PROGETTO URBANISTICO OPERATIVO
DISTRETTO N°20 - FIERA KENNEDY - SETTORE 2
Comune di Genova

**Integrazione alla nota della Regione Liguria ai sensi dell'art. 89 del D.P.R.
380/2001 – settore assetto del territorio**

INTEGRAZIONE ALLA NOTA DELLA REGIONE LIGURIA ai sensi dell'art. 89 del D.P.R. 380/2001 – SETTORE ASSETTO DEL TERRITORIO

P.U.O. WATERFRONT DI LEVANTE

SEZIONI GEOLOGICHE INTERPRETATIVE

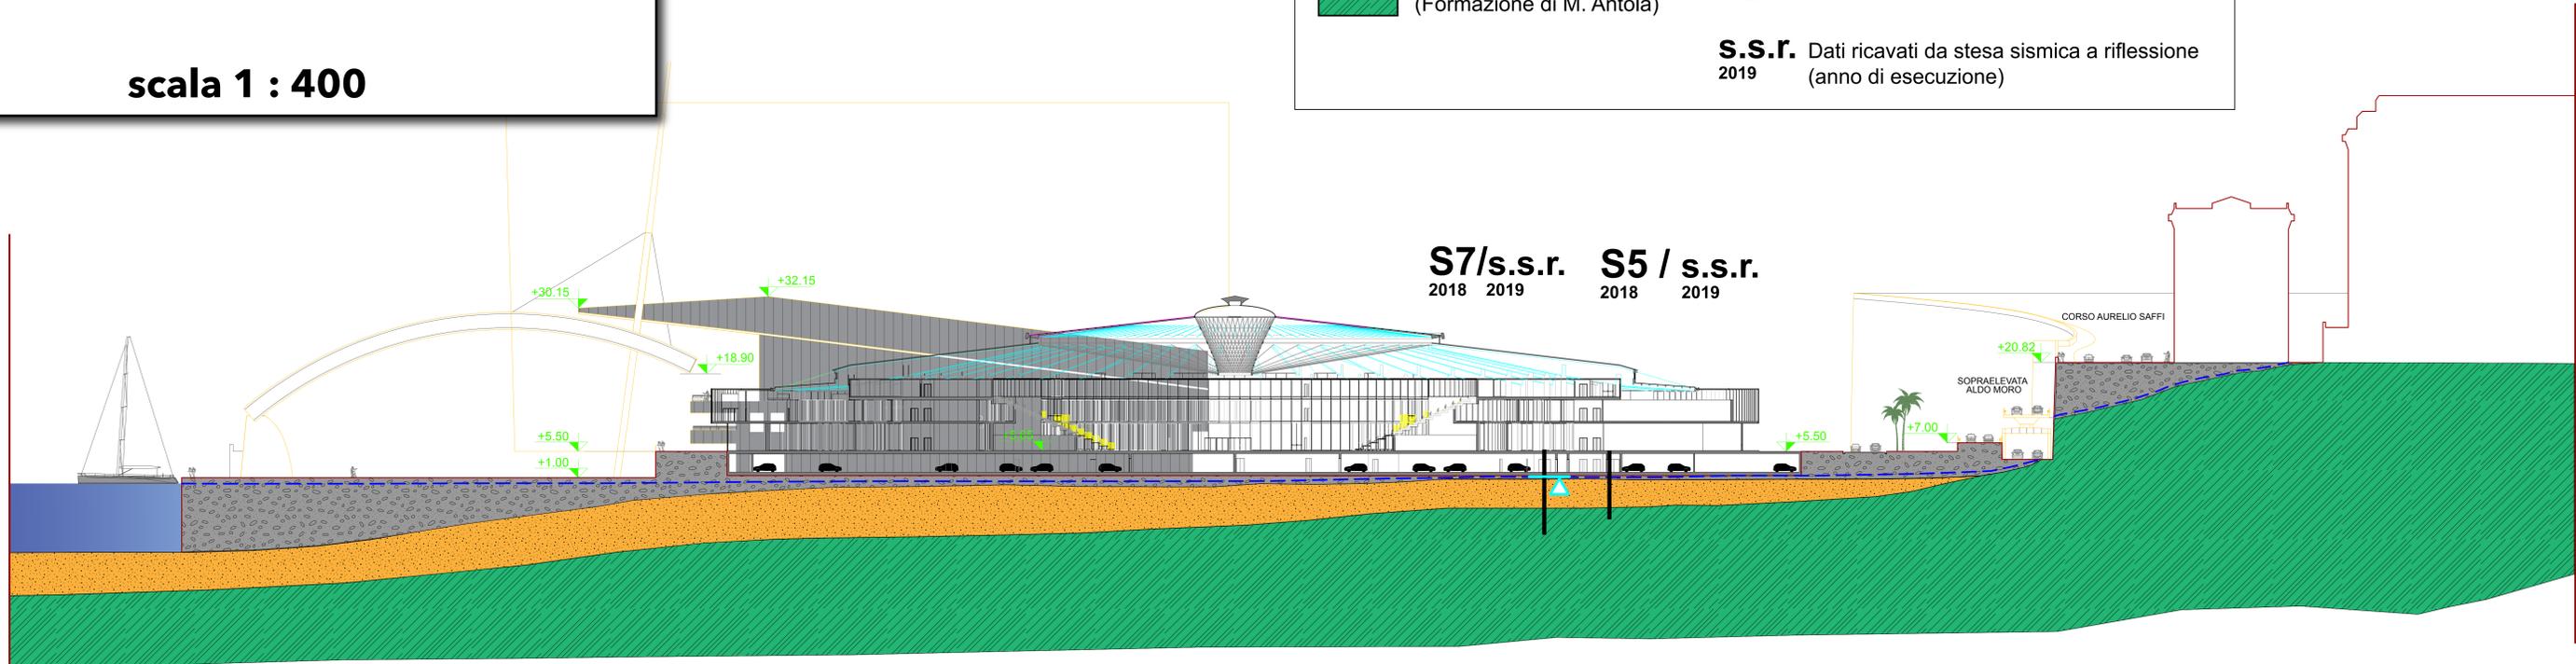
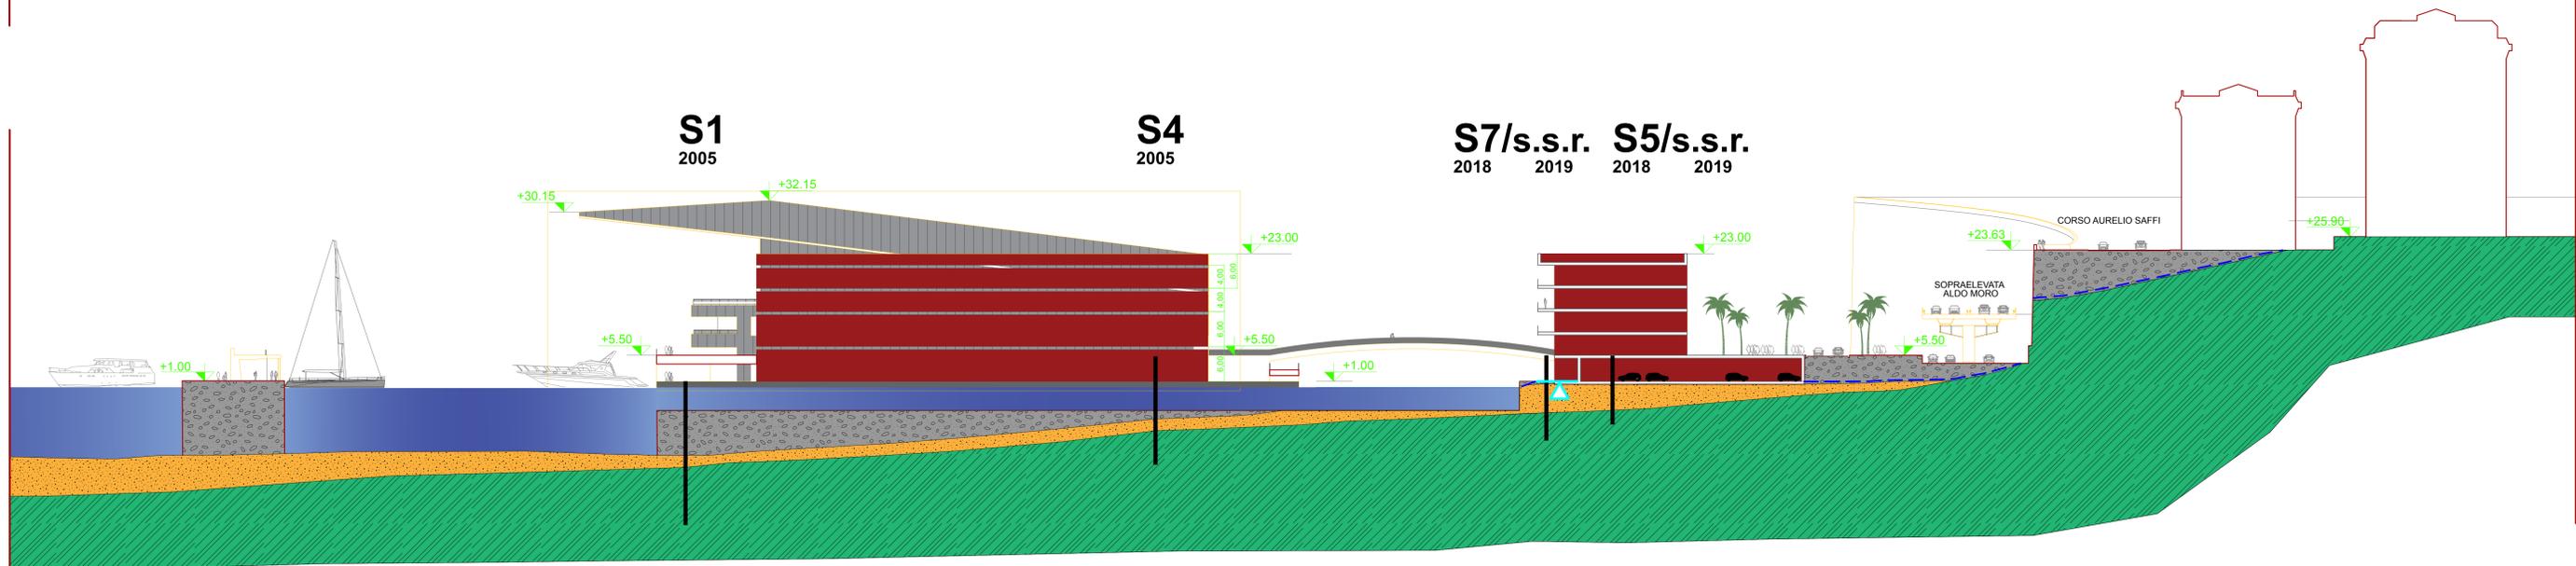
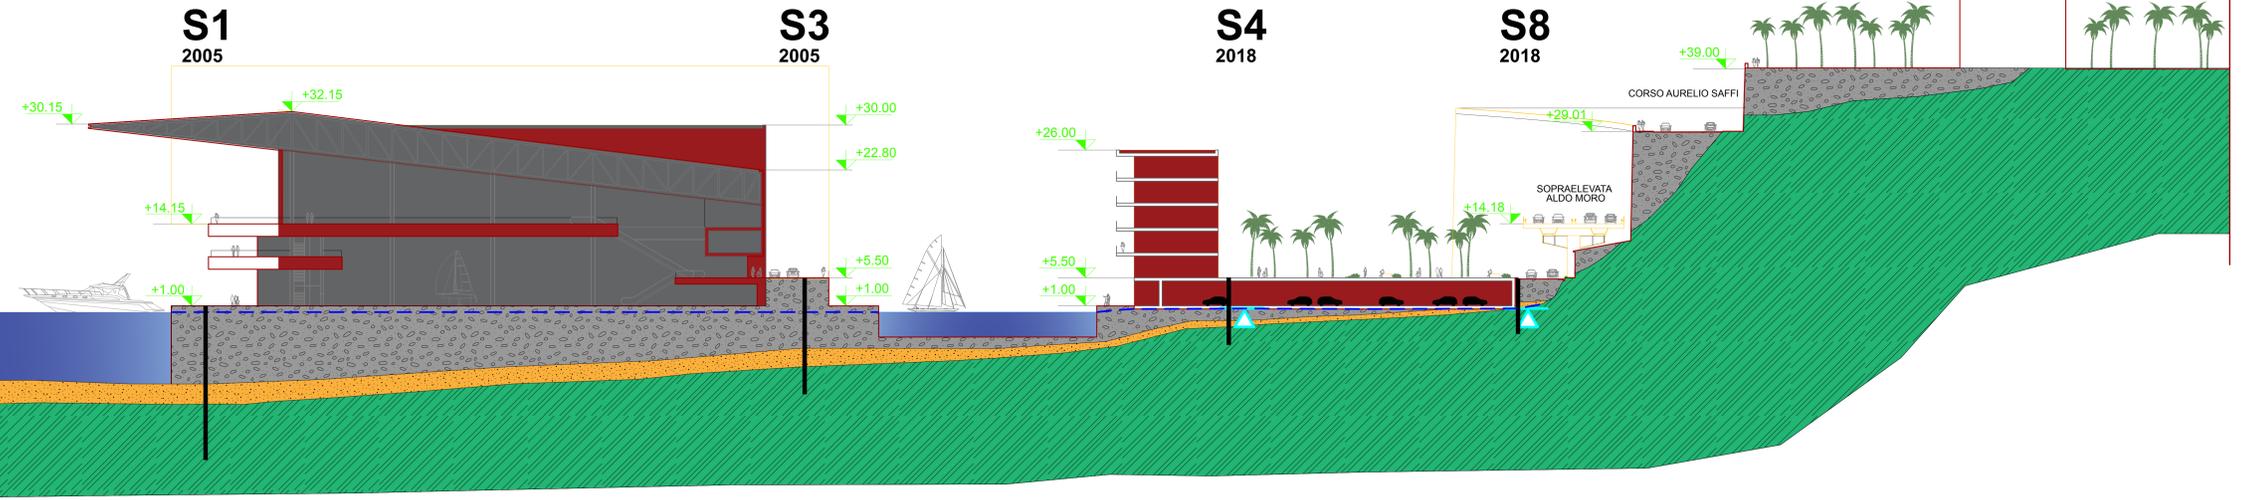
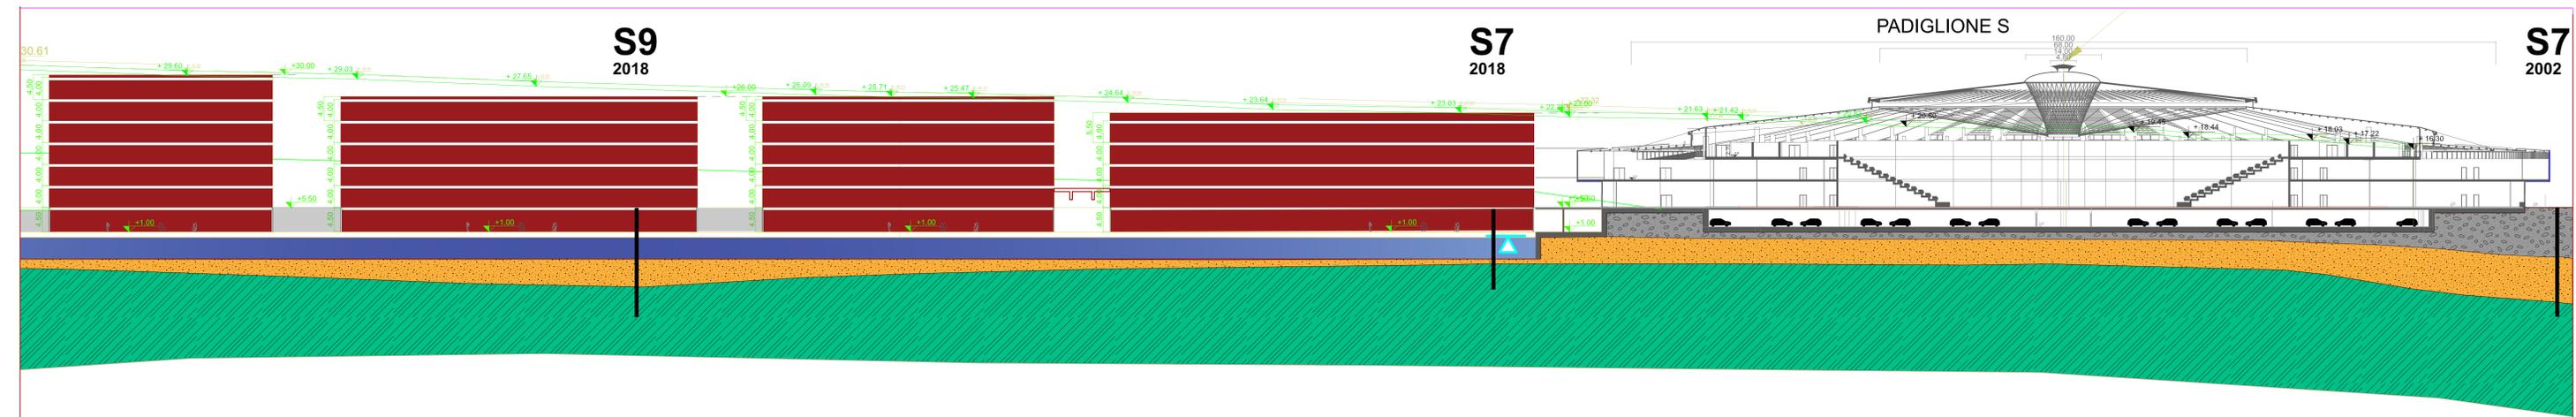
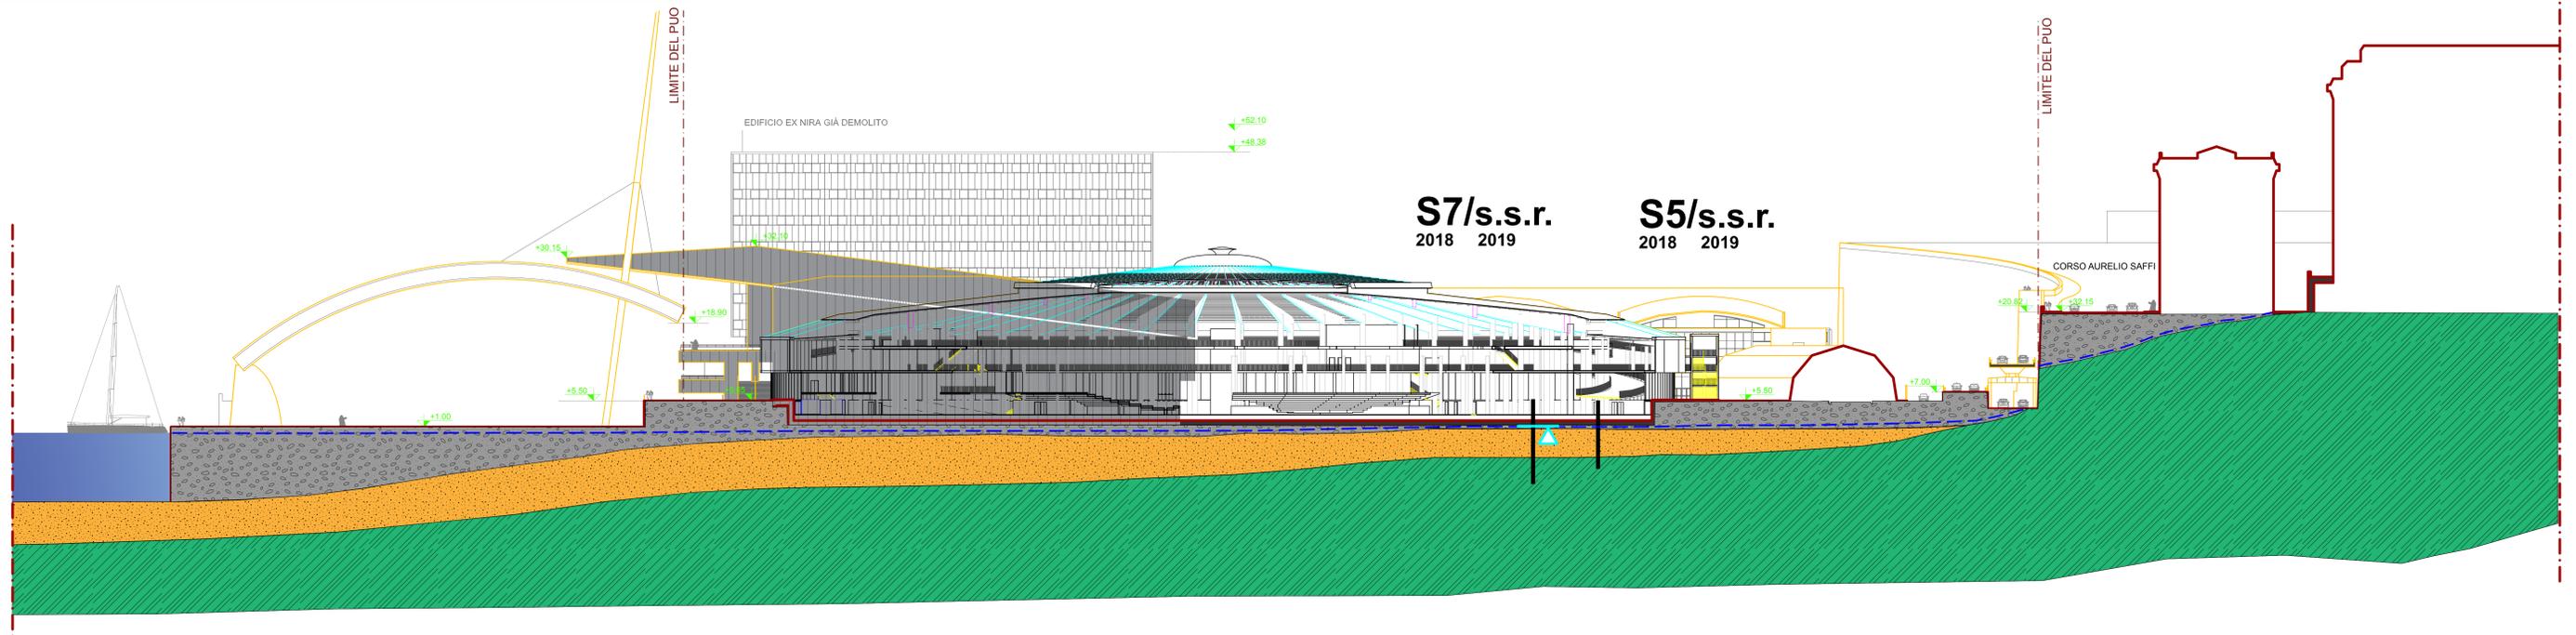
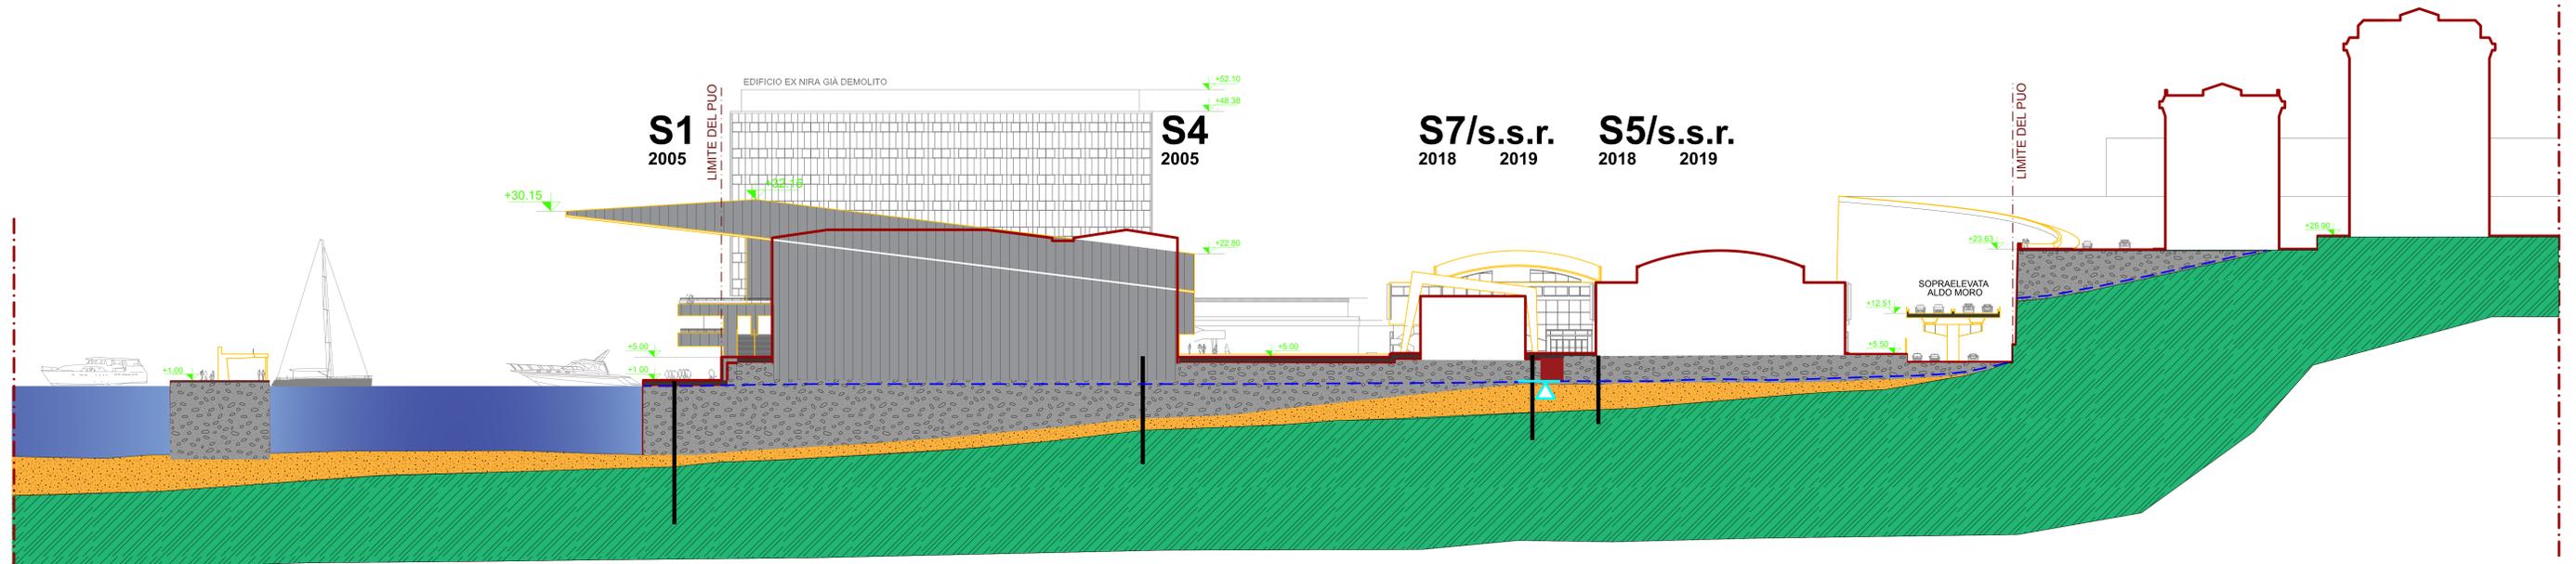
Lo schema stratigrafico dell'ambito di P.U.O. è stato oggetto di attenta revisione alla luce delle indicazioni contenute nel parere della Regione Liguria – Settore Assetto del Territorio: nel documento si indicava, infatti, una non corretta rappresentazione fra gli spessori dei terreni di riporto e dei sedimenti di spiaggia nelle colonnine allegate all'elaborato e la relativa rappresentazione.

La difformità, correttamente riscontrata, deriva dalla diversa interpretazione che lo scrivente ha ricostruito, relativamente ai rapporti stratigrafici fra i riporti antropici e i depositi di spiaggia, nel comparto centro orientale del settore di P.U.O., in particolare presso i sondaggi della campagna geognostica del 2018 denominati S5 ed S7.

Le indagini geofisiche svolte nell'Ottobre 2019, facendo maggiore riferimento alla stesa sismica a riflessione in onde S eseguita in prossimità del sondaggio S7, hanno identificato nettamente i diversi livelli che caratterizzano il contesto, evidenziando ben precisi contrasti di elasticità fra i diversi mezzi attraversati.

Nello specifico del settore, la stesa ha evidenziato in corrispondenza dei sondaggi S5 ed S7 potenze massime nei terreni di riporto comprese fra 4 m (all'altezza di S5) e 4,80 ÷ 5 metri (in adiacenza a S7).

Avendo registrato tale difformità rispetto a quanto ricostruito in sede di accertamento diretto, lo scrivente, osservando le immagini allegate al report di sondaggio, ritiene maggiormente corretta l'interpretazione proposta, identificando la superficie di contatto riporti/depositi di spiaggia nell'intervallo – 4 ÷ - 5 metri dal p.c. per il settore centro – orientale del perimetro di P.U.O.

Come suggerito nel parere espresso, sono stati inseriti e verificati i dati stratigrafici derivanti da campagne geognostiche precedenti, grazie ai dati resi disponibili all'interno del portale cartografico della Regione Liguria.

Questi ulteriori dati sono stati utilizzati per dettagliare gli ispessimenti dei terreni di riporto che si registrano da Ovest verso Est e la stratigrafia trasversale fino al primo ambito marino.
